Naše zn. 363/2024-SŽ-SSZ-OVZ

Rekonstrukce trati v úseku Kyjice – Chomutov

Vysvětlení zadávací dokumentace – Dodatek č. 18

Projektová dokumentace PS 12-01, D.1.1.2.1. - č. výkresu 0701 – Blokové schéma napájení

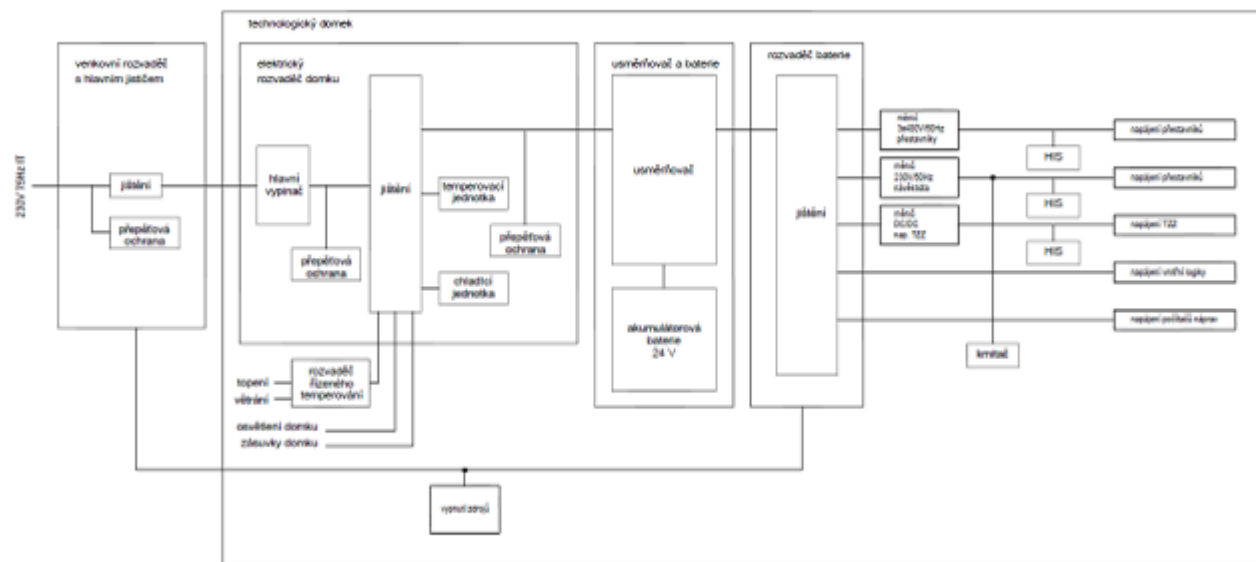
Dotaz č. 512:

Ve výkazu výměr tohoto provozního souboru nejsou položky pro napájení SZZ Vrskmaň. Žádáme zadavatele o zvážení doplnění těchto položek:

75B6L1	BEZÚDRŽBOVÁ BATERIE 24 V/160 AH - DODÁVKA	KUS	1,000
75B6T7	BATERIE - MONTÁŽ	KUS	1,000

75B661	SKŘÍŇ NAPÁJECÍ - DODÁVKA	KUS	1,000
75B667	SKŘÍŇ NAPÁJECÍ - MONTÁŽ	KUS	1,000
75B491	SKŘÍŇ KABELOVÁ - DODÁVKA	KUS	1,000
75B497	SKŘÍŇ KABELOVÁ - MONTÁŽ	KUS	1,000

Byly doplněny následující položky (v původním VV chybí):

75D181 NAPÁJECÍ SKŘÍŇ PŘEJEZDOVÉHO ZABEZPEČOVACÍHO ZAŘÍZENÍ – DODÁVKA

75D187 NAPÁJECÍ SKŘÍŇ PŘEJEZDOVÉHO ZABEZPEČOVACÍHO ZAŘÍZENÍ – MONTÁŽ

75B6A1 USMĚRŇOVAČ 24 V/50 A – DODÁVKA

75B6G7 USMĚRŇOVAČ – MONTÁŽ

75B6M1 BEZÚDRŽBOVÁ BATERIE 24 V/250 AH – DODÁVKA

75B6T7 BATERIE – MONTÁŽ
